**PROTOKÓŁ Nr 661**

**z kontroli przewodów kominowych**

**administrowanym przez MZB Sp.zo.o. BOK PODGÓRZE  
położonym w Wałbrzychu przy ul. Niepodległości nr 79A**

NIEPODLEGŁOŚCI 79a

Str.1/2

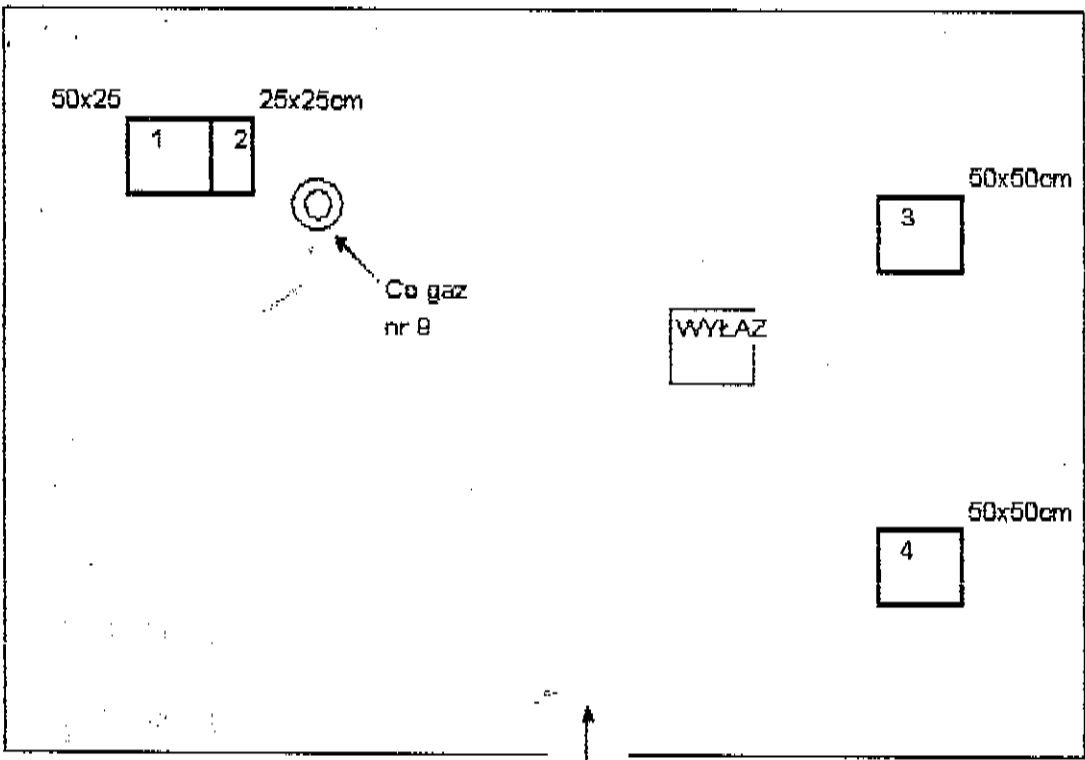
1. Stan techniczny przewodów jest *dobry*, w dniu kontroli przewody *szczelne*
2. Podłączenia do przewodów są wykonane *nieprawidłowo*
3. Urządzenia kominowe działają *prawidłowo*
4. Podczas kontroli stwierdza się, że ciąg przewodów dymowych, spalinowych, wentylacyjnych jest *prawidłowy*
5. Inne uwagi nie wymienione w pkt. 1-4 mieszkanie nr 12-wentylacja wywiewna w kuchni włączona do przewodu dymowego
6. Stwierdzone usterki i zaniedbania wykazane w protokole i załączniku należy usunąć *natychmiast*  
Zgodnie z art. 70 Ustawy wyżej wymienione usterki w stanie technicznym należy usunąć w terminie jw.

1	2	3	4	
Co 10+11	W 10	P 8A	P 12	Wk ← do natychmiastowego zamurowania
	Wk 9	P 7	P 6	II p strych
P 2		P 3	P 4	I p
				parter
				piwnica
